循環式浴槽改正内容イメージ図

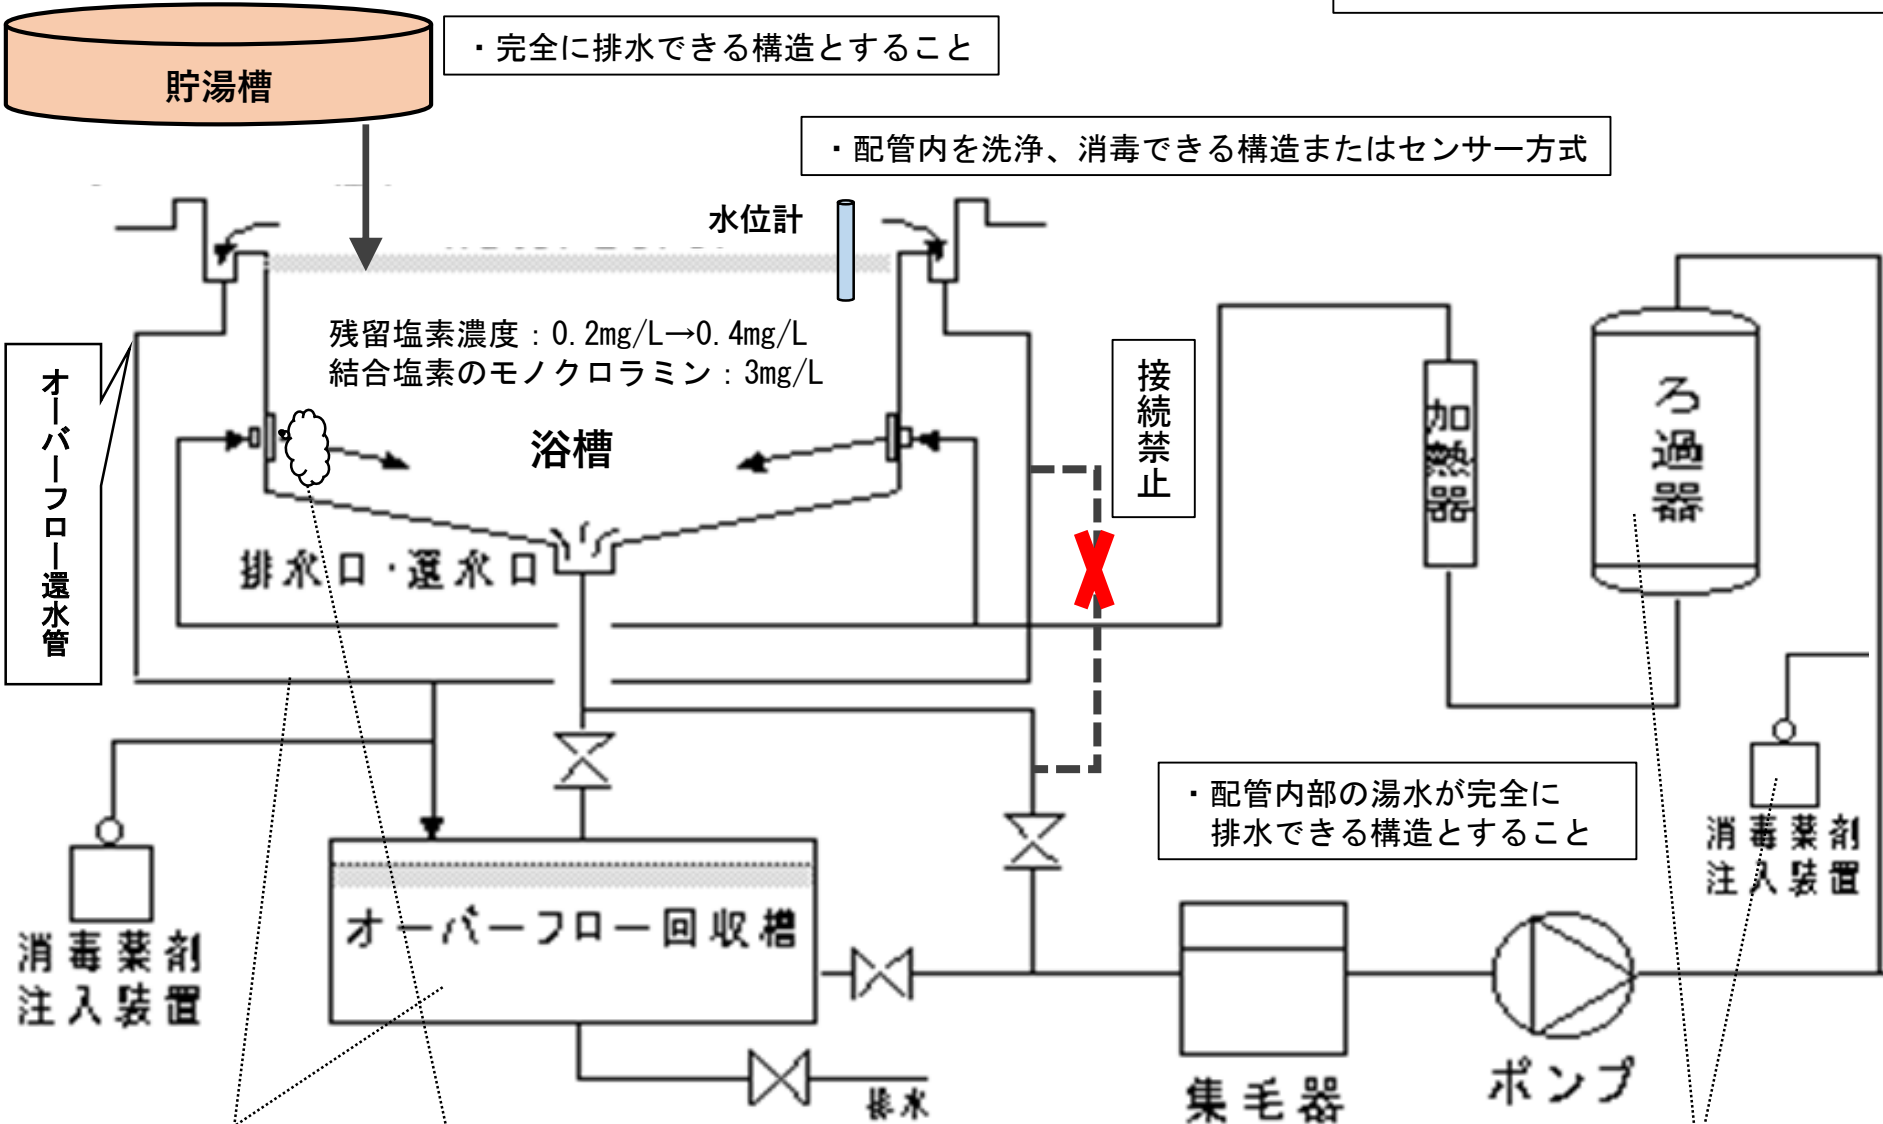
・完全に排水できる構造とすること

・配管内を洗浄、消毒できる構造またはセンサー方式

オーバーフロー還水管

残留塩素濃度：0.2mg/L→0.4mg/L
結合塩素のモノクロアミン：3mg/L

接続禁止

・配管内部の湯水が完全に排水できる構造とすること

消毒薬注入装置

・内部を頻繁に清掃、消毒

・浴槽に24時間以上完全換水しないで循環ろ過している浴槽水がある場合には常に作動

・気泡発生装置等がある場合には内部に生物膜が形成されないように適切に管理
